**REGULERINGSFORSLAG TIL  
OFFENTLIG ETTERSYN**

**Fagnotat**

Vår referanse: PLAN-2023/13989-86  
Saksbehandler: Karoline Follestad Førland  
Dato: 20.04.2026

**Forslag til detaljregulering – offentlig ettersyn  
Åsane, Gnr. 189, Bnr. 34, Myrdalsvegen arealplan-ID 71470000**

Figur 9: Oversikt over utsprengete masser

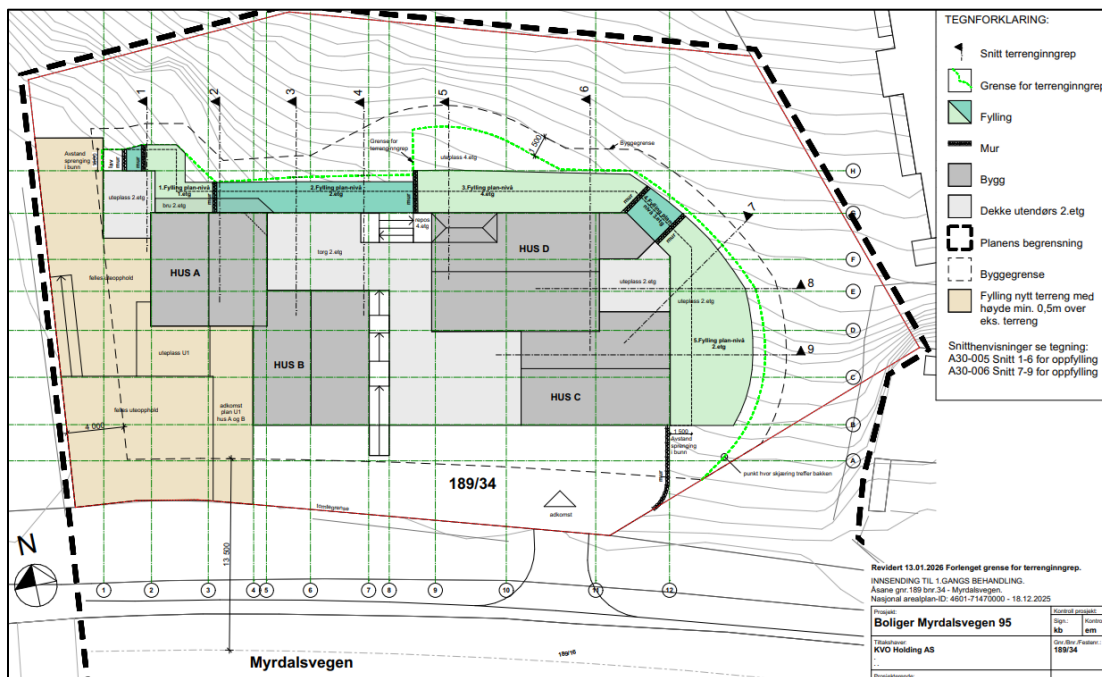
Nord og øst for planlagt bebyggelse er det foreslått sprengning og skjæringer for etablering av byggegrop, se Figur 9. Etter avsluttet sprengning og fjerning av utsprenget materiale skal det vurderes om det er behov for bolting, nett eller annen sikring av fjellskjæring og terreng bak ny bebyggelse, jf. bestemmelse 2.2.4. PBE vurderer at beskrivelsen av terrenginngrepet som utløses av tiltaket, er mangelfull. Vedlagte illustrasjoner og snitt redegjør ikke tilstrekkelig for det faktiske terrenginngrepet. Tilstrekkelige avbøtende tiltak og krav til utforming av bebyggelsen for å redusere terrenginngrepene må sikres i bestemmelsene, og det må sikres høye ambisjoner for kvalitet. Illustrasjoner av byggegrop, snitt og oppriss må oppdateres før innsending av planforslaget til sluttbehandling.

Figur 11: Perspektiv av terreng i øst med nedtrapping (Hentet fra Perspektiver)

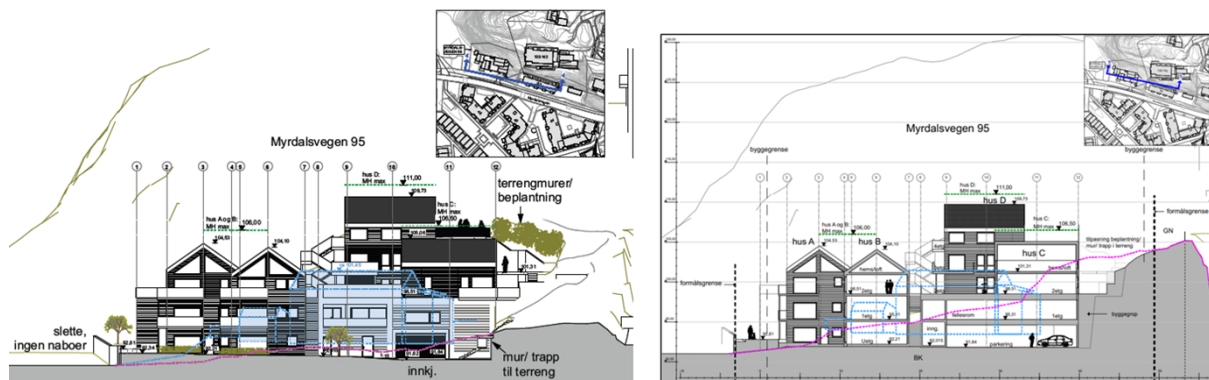
Videre er det vist to alternative prinsipper for terrengbehandling mot øst (bygg C og D). Figur 10 viser hvordan foreslått bebyggelse er tilpasset terrenget med mellomnivå. Figur 11 viser hvordan bebyggelsen er tilpasset terrenget med nedtrapping. PBE er i utgangspunktet positiv til at det arbeides med løsninger som legger til rette for en god overgang mellom bebyggelse og terrenget. Etter utsprengning fremstår imidlertid høydeforskjellen mellom bebyggelsen og terrenget som betydelig i alternativet med mellomnivå, se Figur 10.

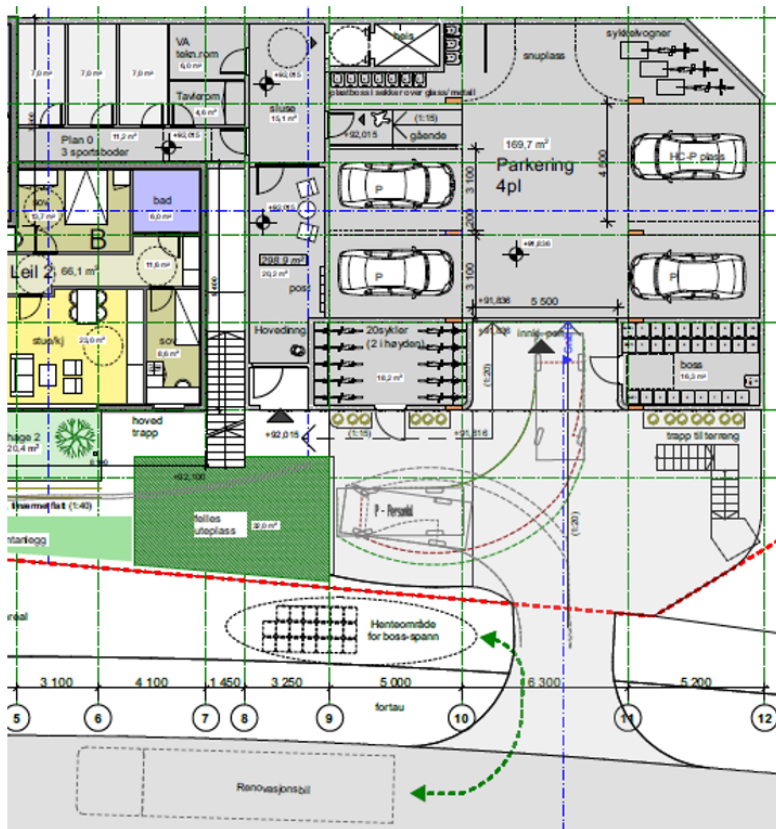
Det foreslås å utbedre dagens avkjørsel, jf. vedlagte *Lengde- og tverrprofiler veg*. Det er planlagt ny skole på nabotomten, og fortau langs Myrdalsvegen vil da bli skolevei for gående og syklende. Utforming av avkjørsel er sikret i bestemmelsene hvor vegtekniske tegninger er gjort juridisk bindende, jf. bestemmelse 3.2.2.a. Håndtering av overvann skal utføres i samsvar med VA-rammeplan slik at det ikke blir liggende vann i kjøreveg eller på fortau, jf. bestemmelse 2.4.1 og 3.2.1.a.

Figur 13: Foreslått renovasjonsløsning og innvendig bossrom

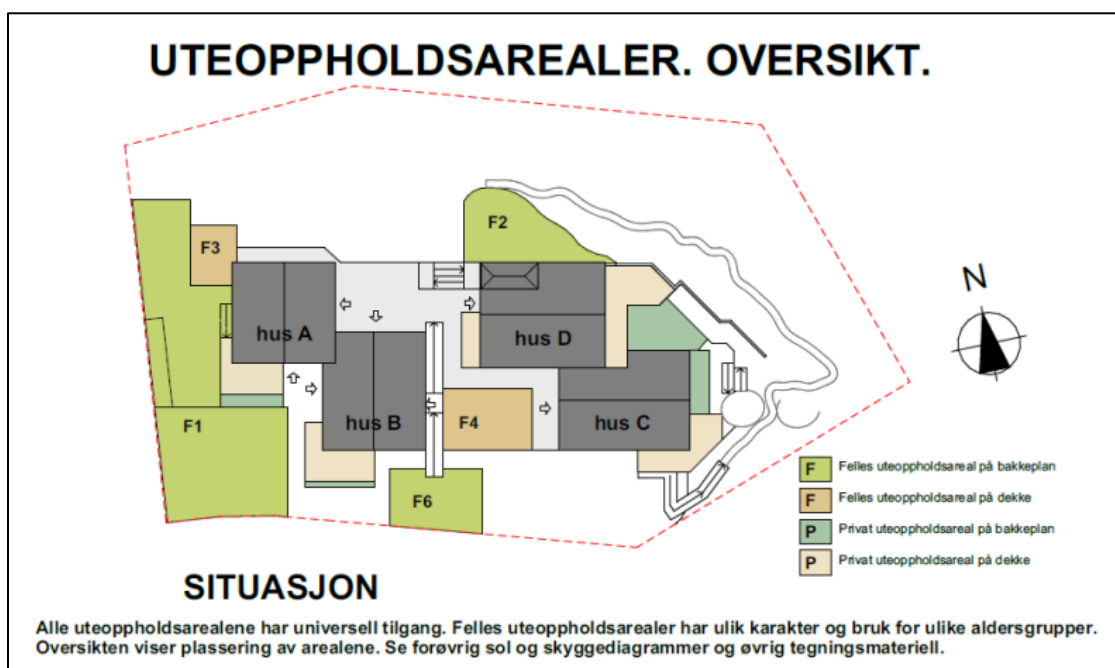
Renovasjonsløsning har vært diskutert gjennom prosessen. Ved 10 eller flere enheter ønsker BIR en fremtidsrettet nedgravd avfallsøsning. I foreliggende planforslag er det foreslått en tradisjonell løsning med trillbare beholdere. Det er satt av et eget bossrom innendørs for lagring av beholderne, se Figur 13. På hentedag må beholderne trilles til hentested ved avkjørsel i Myrdalsvegen (AVG). Fortau (o\_FO) langs Myrdalsvegen er trukket inn 90cm for å sikre tilstrekkelig passasje forbi oppstilt renovasjonsbil. PBE har vurdert løsningen som tilfredsstillende, og BIR har uttalt at løsningen kan betjenes. Se vedlagt renovasjonsteknisk plan med uttalelse fra BIR for utfyllende informasjon.

Figur 14: Oversikt over planlagt uteoppholdsarealer

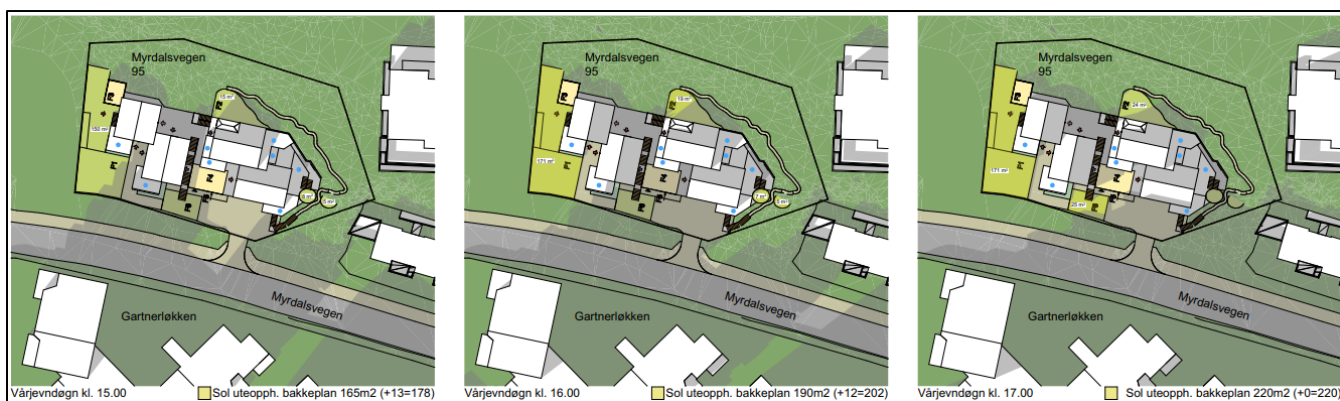
Det er i planbeskrivelsen lagt til grunn at kravene til mengde minste uteoppholdsareal i kommuneplanens arealdel oppfylles. Det er fastsatt i bestemmelsene (3.1.1g) at det skal sikres god kvalitet på felles uteoppholdsareal som skal tilrettelegges med plasser for barn og unge. Illustrasjonsplan er retningsgivende for utforming av utearealer. Lekearealer skal utformes for ulike brukergrupper. Arealet skal opparbeides med egnet dekke og falldekke der dette kreves. Lekearealer skal inneholde minimum 3 varierte lekkelige element, 1 sandkasse og gode oppholdsplasser, med sittebenker.

Figur 15: Sol og skygge illustrasjoner vårjevndøgn 15-17:00

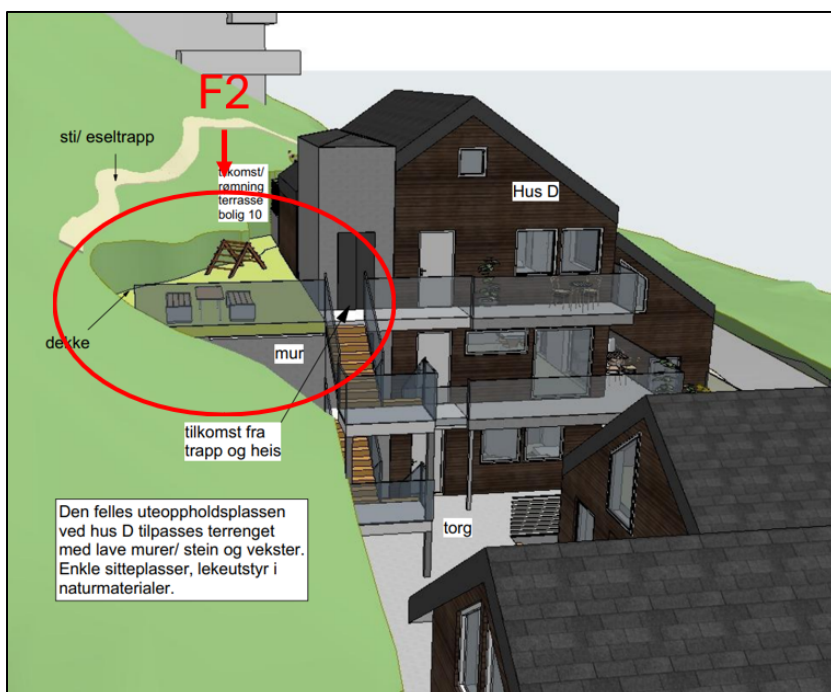
Vedlagte sol- og skyggeillustrasjoner viser at felles uteoppholdsareal på bakkeplan oppfyller krav til solforhold, jf. KPA § 14.2 bokstav c ved vårjevndøgn.

Figur 16: Illustrasjon av felles uteoppholdsareal F2

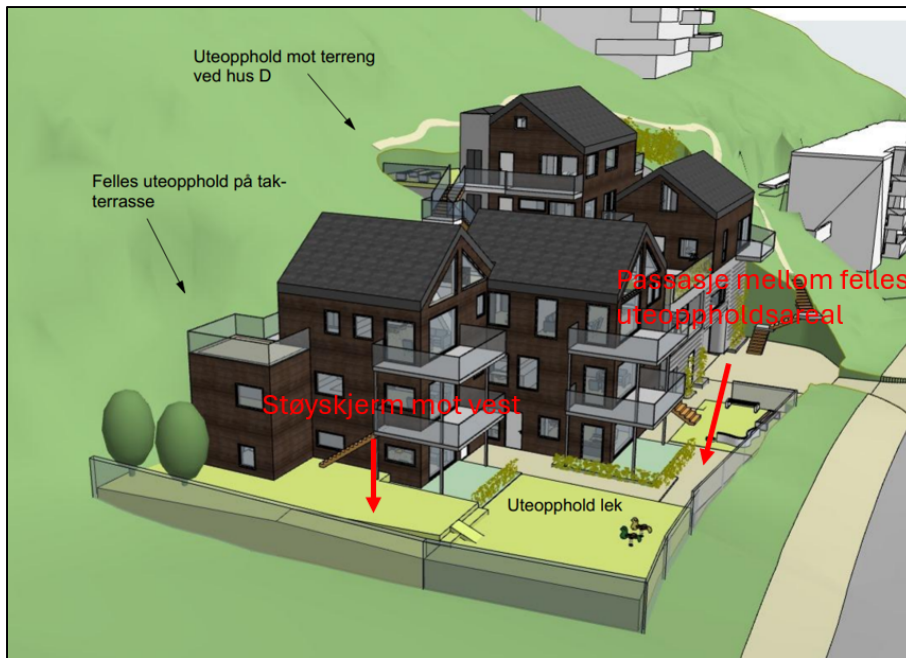
PBE har tidligere stilt spørsmål ved kvaliteten på felles uteoppholdsareal F2, se Figur 16. Arealet er plassert på terrenget på nordsiden av bebyggelsen og oppleves som privatisert og lite tilgjengelig for felles bruk. Bymiljøetaten uttalte innledningsvis i planprosessen at de ønsker minst mulig terrenginngrep på nordsiden av tomten for å bevare vegetasjon og eksisterende landskapsbilde. Basert på vedlagte illustrasjoner kan det imidlertid se ut til at etableringen av F2 samt adkomst via sti/ «eseltrapp» vil kreve ytterligere inngrep. Det er videre uklart om muren som vist i Figur 16 er en del av bebyggelsen, eller om den er satt inn kun for etablering av F2.

PBE er positiv til mye av utformingen og plasseringen av felles uteoppholdsareal. Samtidig vurderes område F2 å ha lavere kvalitet enn de øvrige arealene, og arealet vil trolig kreve mer terrenginngrep enn ønsket og nødvendig. PBE anbefaler derfor at det vurderes å ta ut F2 med tilhørende sti/«eseltrapp».

Figur 17: Perspektiv av vestsiden av tomten. Viser overgangen mot nabetomt med støyskjem og utfylling. Viser også passasje mellom felles uteoppholdsareal og planlagt utforming av balkonger

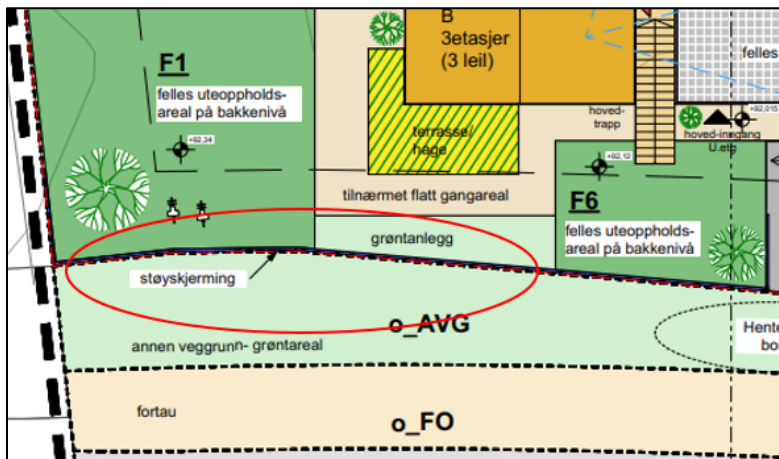
For å oppnå tilfredsstillende støynivåer skal det oppføres støyskjem rundt felles uteoppholdsareal på vestsiden av tomten i tråd med vedlagt *Støyrappport*, jf. bestemmelse 5.2.2. Tilpasning til nabetomt er ikke vist, og dette må illustreres og jobbes videre med frem mot sluttbehandling.
